**Forum mondial de l'harmonisation  
des Règlements concernant les véhicules**

Groupe de travail de l'éclairage et de la signalisation lumineuse

**Règlements ONU concernant les dispositifs :****Règlement ONU n° 149 (Dispositifs d'éclairage de la route)****Proposition de complément à la série 01 d'amendements  
au Règlement ONU n° 149****Communication des experts du Groupe de travail « Bruxelles 1952 »\***

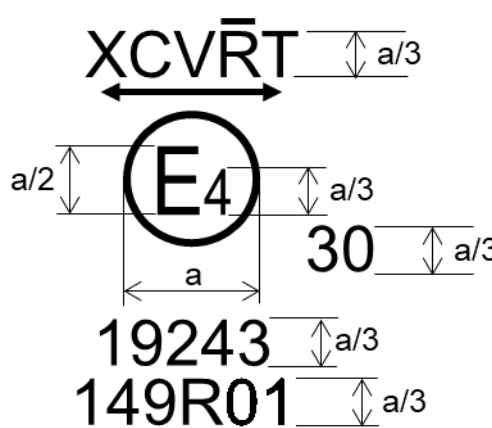
Ajouter les nouveaux paragraphes 3.3.2.4.8 et 3.3.2.4.9, libellés comme suit :

- « 3.3.2.4.8 Éventuellement, dans le cas des projecteurs satisfaisant aux prescriptions du présent Règlement pour le faisceau de croisement de classe C et pour le faisceau de route de classe B, les lettres « HCR » utilisées comme symbole pour le faisceau de croisement et le faisceau de route.
- 3.3.2.4.9 Dans le cas des projecteurs satisfaisant aux prescriptions du présent Règlement tant pour le faisceau de croisement que pour le faisceau de route, s'ils appartiennent tous deux à la classe BS, CS ou DS, les lettres « CR-BS » pour les projecteurs de classe BS, les lettres « WCR-CS » pour les projecteurs de classe CS ou les lettres « WCR-DS » pour les projecteurs de classe DS. ».

« Figure A13-III

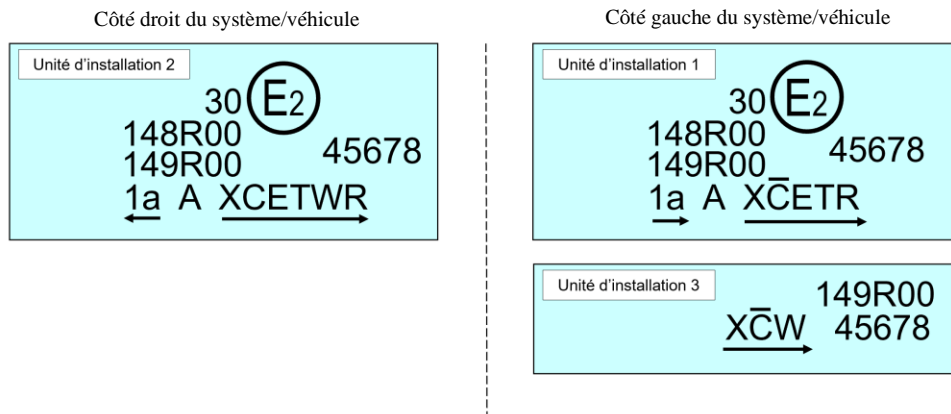
Annexe 13, figure A13-III, lire :

Note : Les exemples 3-a et 3-b de la figure A13-III correspondent à un dispositif d'éclairage portant une marque d'homologation qui indique :

- Un feu de position avant homologué en application de la **série 01 d'amendements au** ~~version initiale (série 00 d'amendements)~~ du Règlement ONU n° 148, la flèche horizontale indiquant le côté sur lequel les prescriptions photométriques sont respectées dans un angle horizontal de 80 degrés ;

- Un ~~projecteur faisceau de croisement~~ **faisceau de croisement** de la classe ~~BC~~ **émettant un faisceau de croisement** conçu pour la circulation à droite seulement et un faisceau de route **de la classe B** d'une intensité maximale comprise entre  $1,24 \cdot 10^5$  et  $1,45 \cdot 10^5$  ~~123 625 et 145 125~~ candelas (indiquée par le numéro 30), homologués conformément aux prescriptions **de la série 01 d'amendements au** ~~du~~ présent Règlement ~~dans sa version initiale (série 00 d'amendements)~~ et comprenant une glace en plastique ;

- Un feu de brouillard avant homologué conformément à la **série 01 d'amendements au** ~~version initiale (série 00 d'amendements)~~ du présent Règlement et comprenant une glace en plastique ;

- d) Un feu indicateur de direction avant de catégorie 1a homologué conformément à la **série 01 d'amendements** au ~~version initiale (série 00 d'amendements)~~ du Règlement ONU n° 148. ».
